GE HealthCare Ref.nr 39004

BETR. TruSignal SpO2-sensorer - potentiell minskning av energin som når patienten under defibrillering. Potentiell kontakt med oavsiktlig spänning eller inexact mätning

Figur 1: Defekt TruSignal Vuxen/Pediatrik sensor med material som blockerar sändare och detektorer.

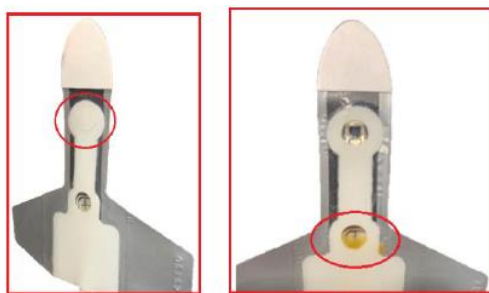
Berörda TruSignal SpO2-sensorer för vuxna/barn (se Tabell 1 nedan) kan innehålla ytterligare material som kan blockera området för sändare eller detektor, vilket potentiellt kan leda till en felaktig SpO2-avläsning, och bidra till ett negativt patientresultat.

1. Innan SpO2-sensorer för vuxna/barn används (se Tabell 1), kontrollera att sensorn inte innehåller ytterligare material som täcker sändaren eller detektorn (Se Figur 1).
2. Om ytterligare material finns, ska sensorn kasseras och annan sensor väljas. (En bild av en icke-påverkad TruSignal SpO2-sensor visas i Figur 2.)
